**Strada Statale 7 Ter "Salentina"**  
**ITINERARIO BRADANICO - SALENTINO**

LAVORI DI AMMODERNAMENTO DEL TRONCO MANDURIA - LECCE  
1° LOTTO - 2° STRALCIO

**PROGETTO DEFINITIVO**

**Confronto tra Progetto Definitivo 2018 e Aggiornamento 2019**

## COROGRAFIA DEL NUOVO PROGETTO

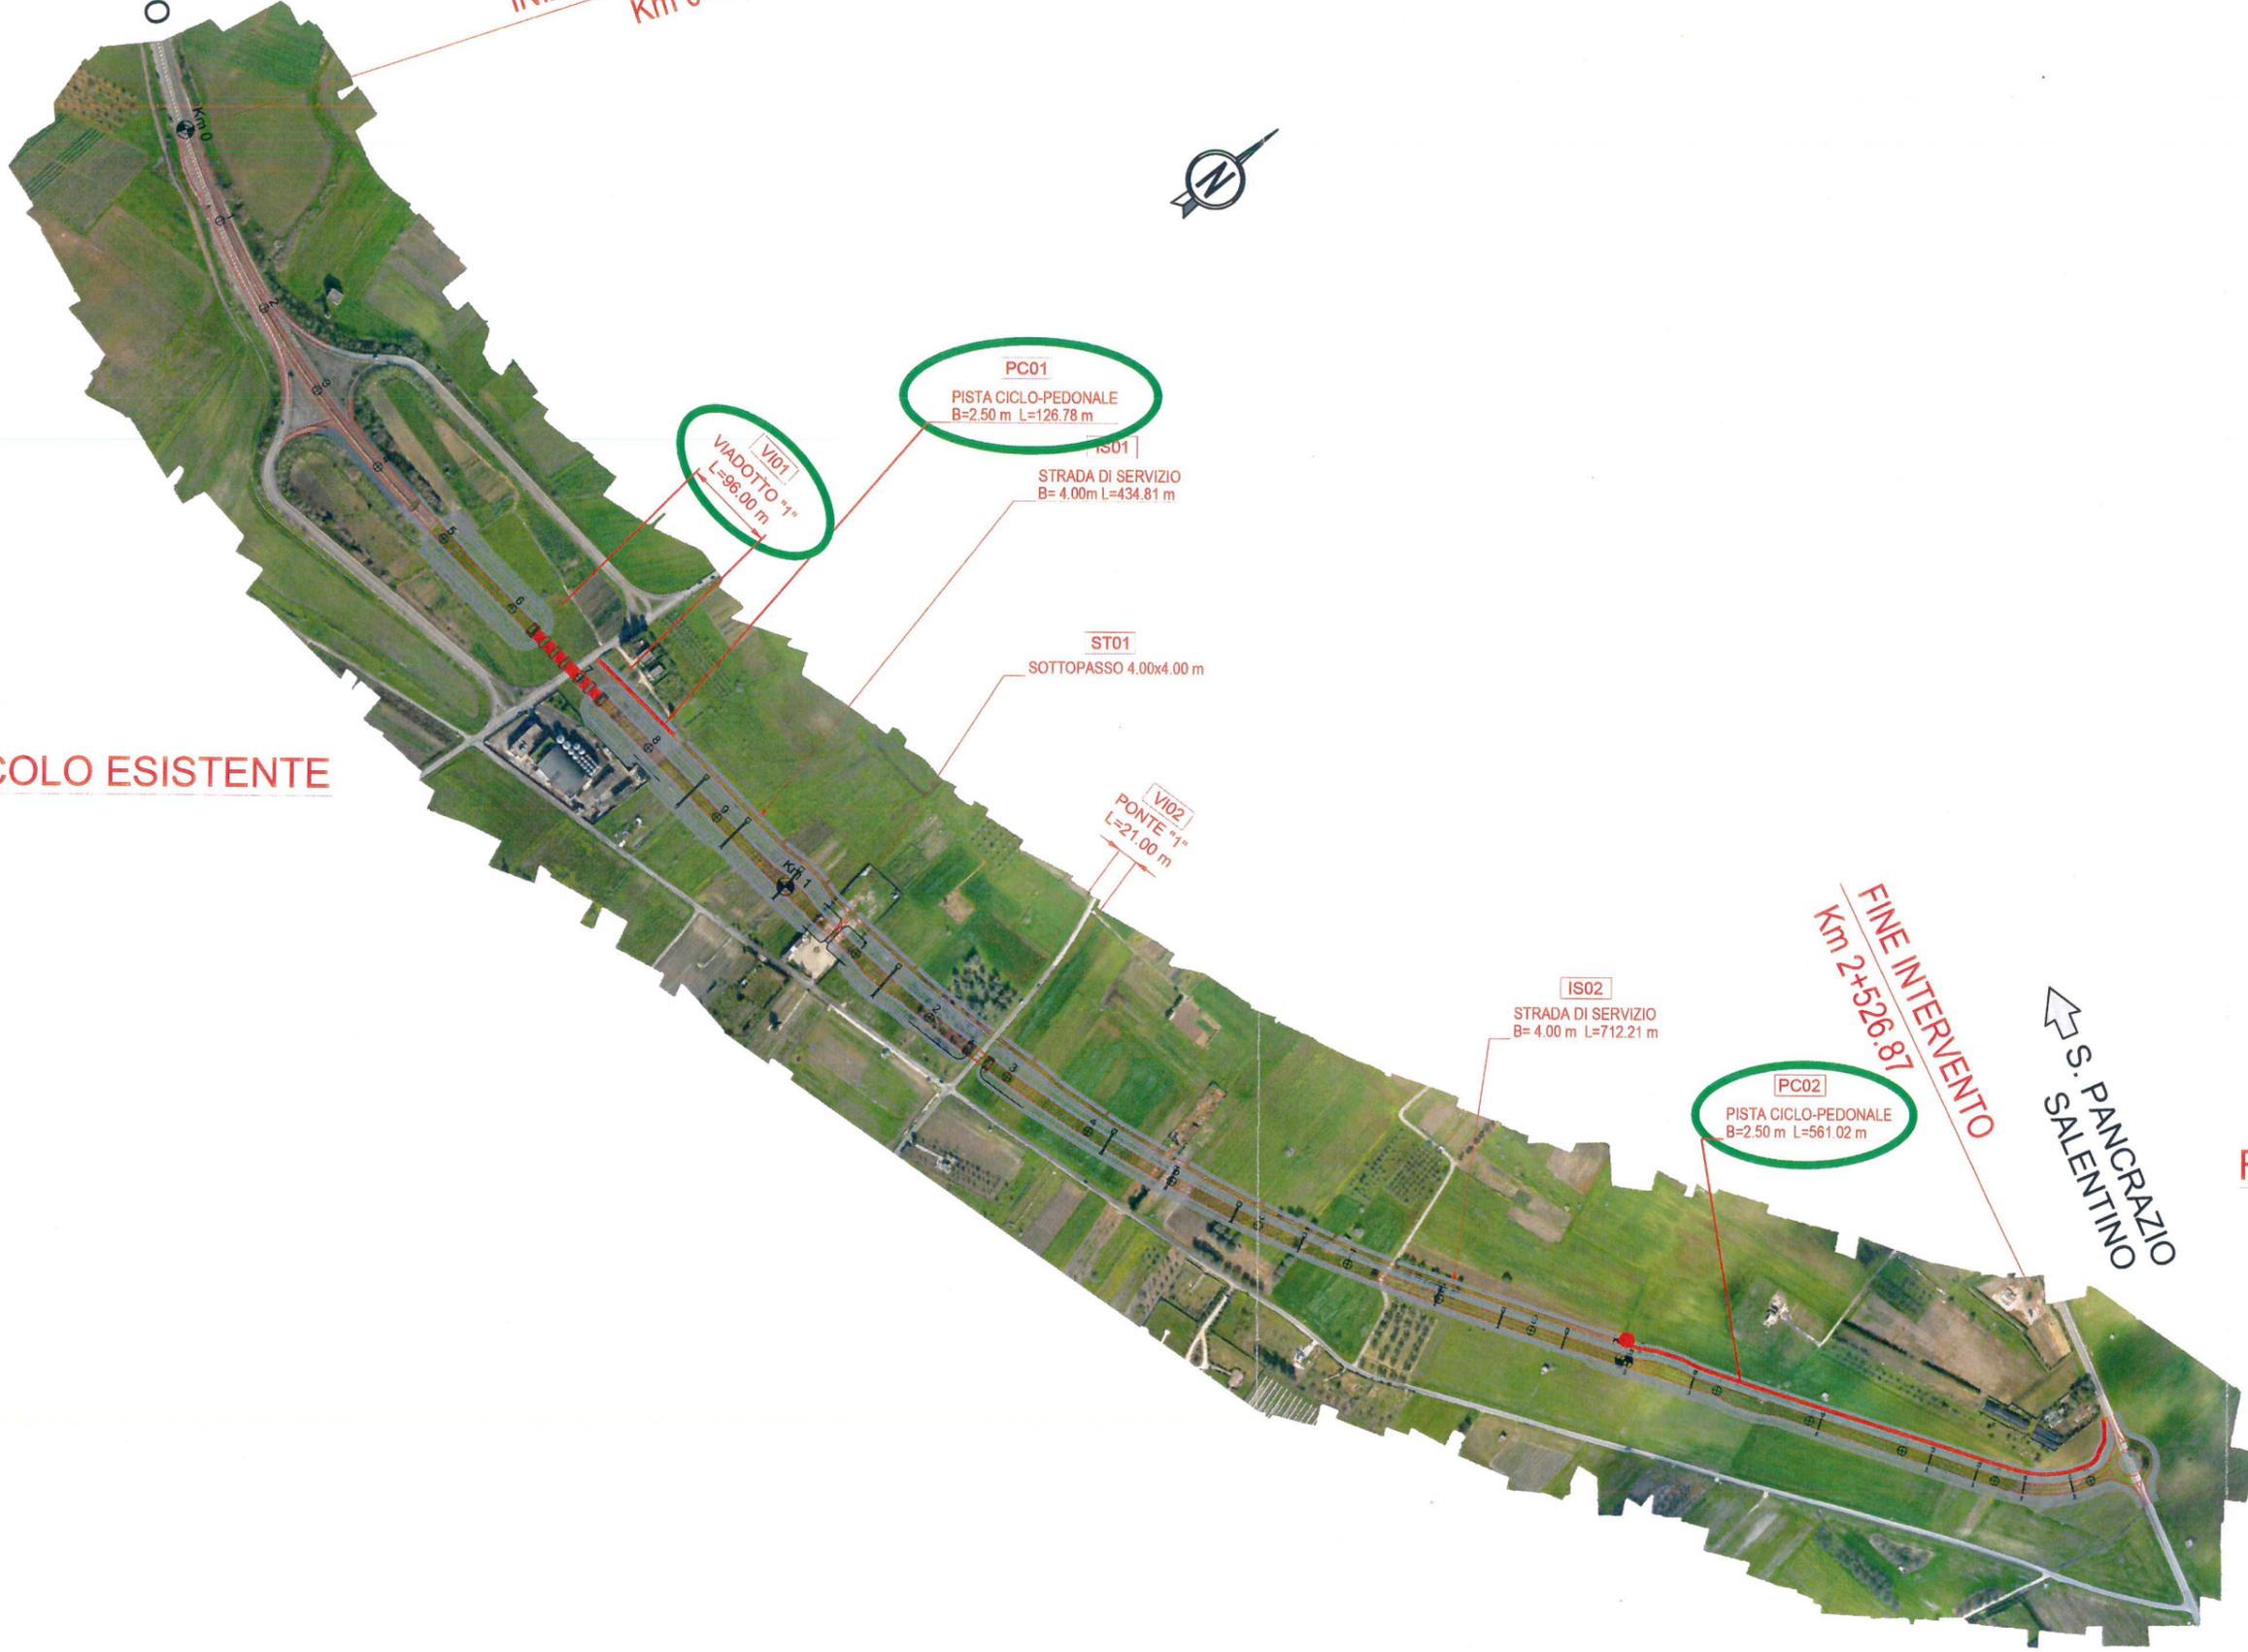
Nella tavola sono evidenziate le modeste differenze rispetto al progetto 2018, che hanno comportato l'inserimento di due tratti di pista ciclabile, che collegano la viabilità di servizio alla viabilità locale, nonché la variazione del viadotto a 6 luci.

### DIFFERENTE LUNGHEZZA DEL VIADOTTO

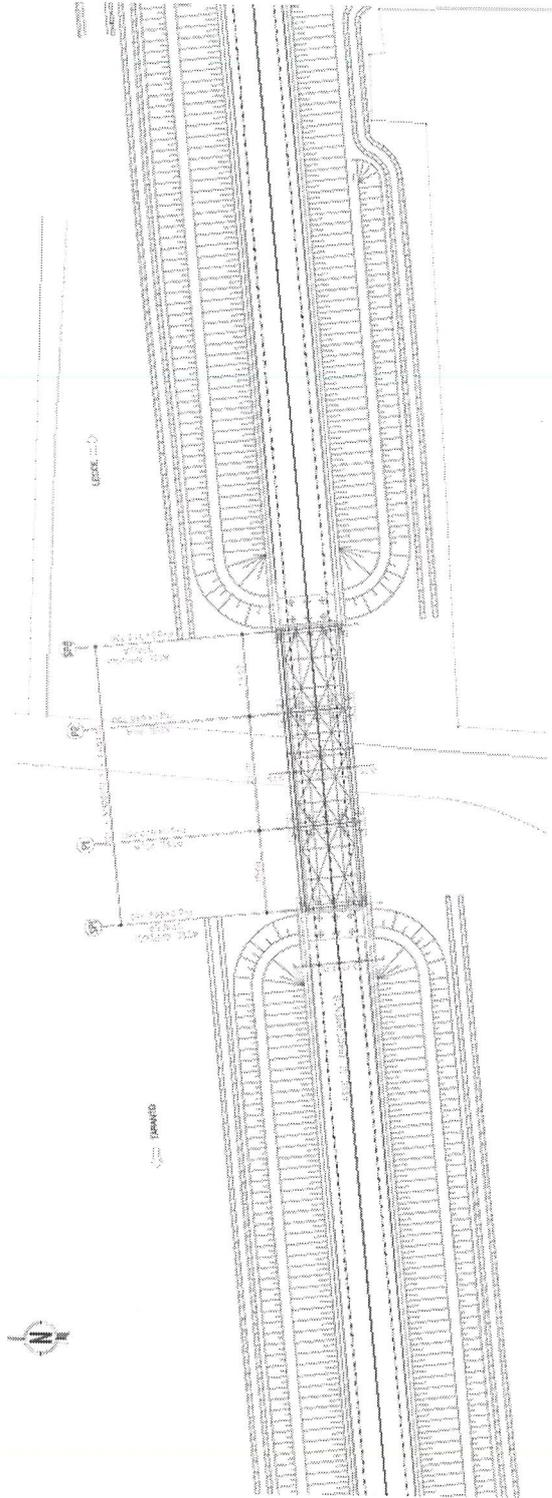
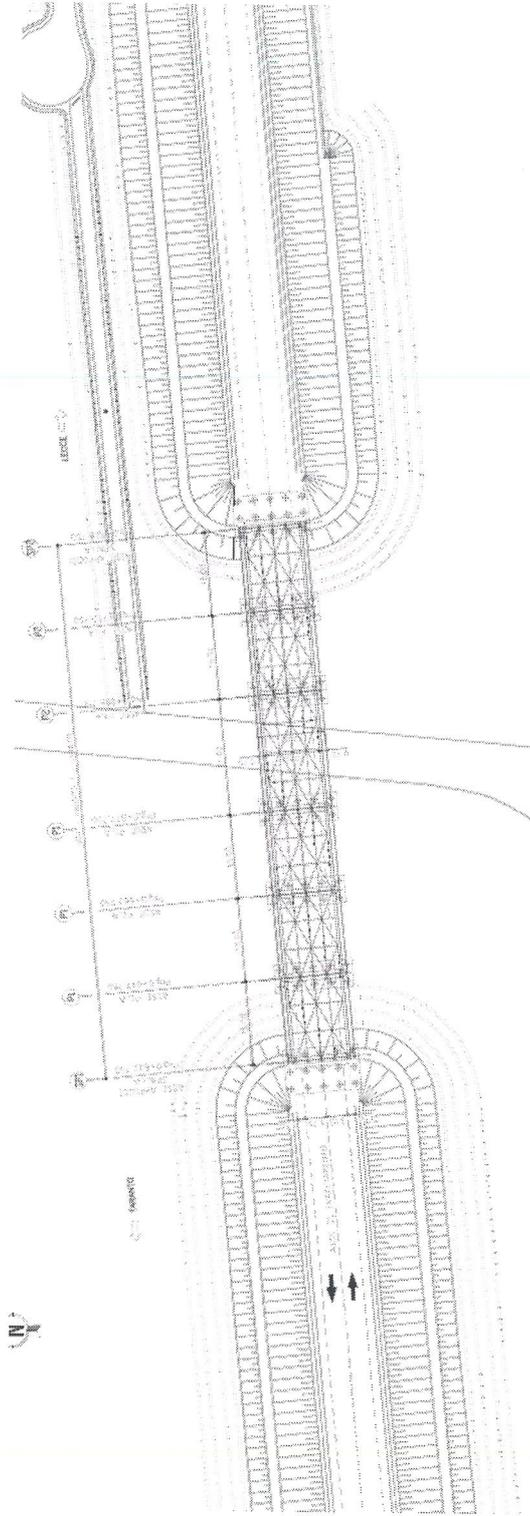
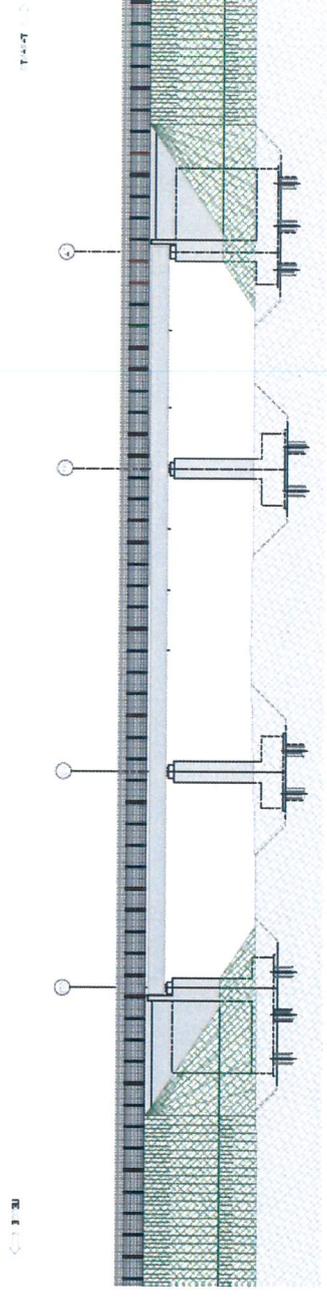
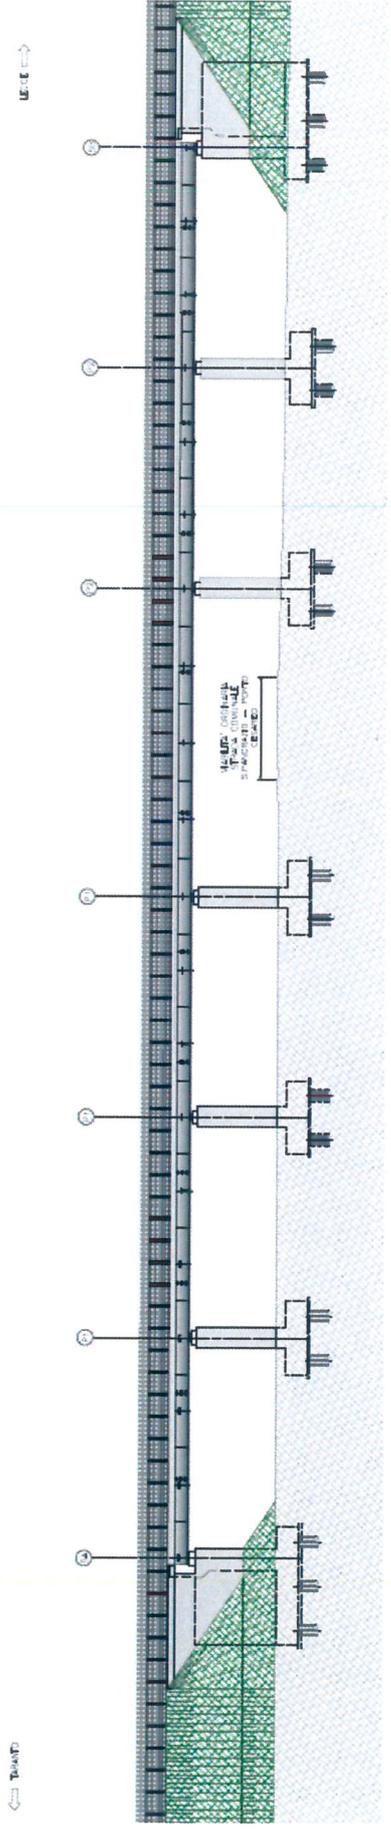
- 1) l'eliminazione di una parte del terrapieno in corrispondenza della via per Porto Cesareo prevedendo l'allungamento dell'opera d'arte passando dalle 3 luci previste nel PD 2018 a 6 luci
- 2) la realizzazione di una pista ciclabile, in aderenza alla strada di servizio, che colleghi la via San Pasquale con la via per Lecce, nonché con il centro abitato, dato atto che il Comune di San Pancrazio Salentino si è dotato di un proprio PUMS e che la realizzazione della nuova strada potrebbe compromettere il prosieguo delle piste ciclabili previste nel Piano.

Non sembrano esserci rilevanti né sostanziali modifiche dal punto di vista ambientale se si esclude la movimentazione delle materie, che comporta una minore fornitura dei rilevati e qualche maggiore scavo per le fondazioni.

Ad ogni buon conto le percentuali non sono significative nel complesso dei movimenti di materie.
